Информационный бюллетень № 231

Применение заслонки отработавших газов 5340.1213015-30 взамен заслонки 5340.1213015-11 на дизельных двигателях семейства ЯМЗ-534 с электронным блоком управления EDC17

Ярославль, Россия, 11 августа 2020 г.

Фото 1.

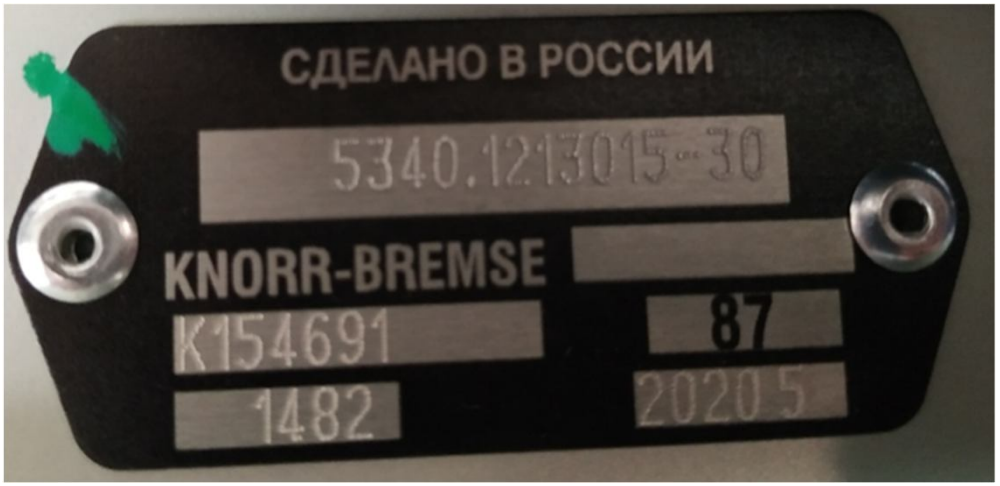
С мая 2020 года на дизельных двигателях семейства ЯМЗ-534 с электронным блоком управления EDC17 применяется заслонка отработавших газов (ОГ) 5340.1213015-30 взамен заслонки 5340.1213015-11. Изменения коснулись выходного напряжения при номинальном положении.

До изменения

После изменения

При замене заслонки ОГ 5340.1213015-11 на 5340.1213015-30 необходимо на не запущенном двигателе выполнить протокол неисправностей с помощью АСКАН-10 или ДК5 и проверить на актуальность имя программы, установленной в ЭБУ. Дата в имени программы должна быть после 19.12.2019, например: P_1639.3.0.0_YMZ-53443-10_S3.22_**20.12.2019**. Если программа не актуальна, то выполнить удаление неисправностей из блока ЭБУ и перепрограммировать ЭБУ на актуальную программу.
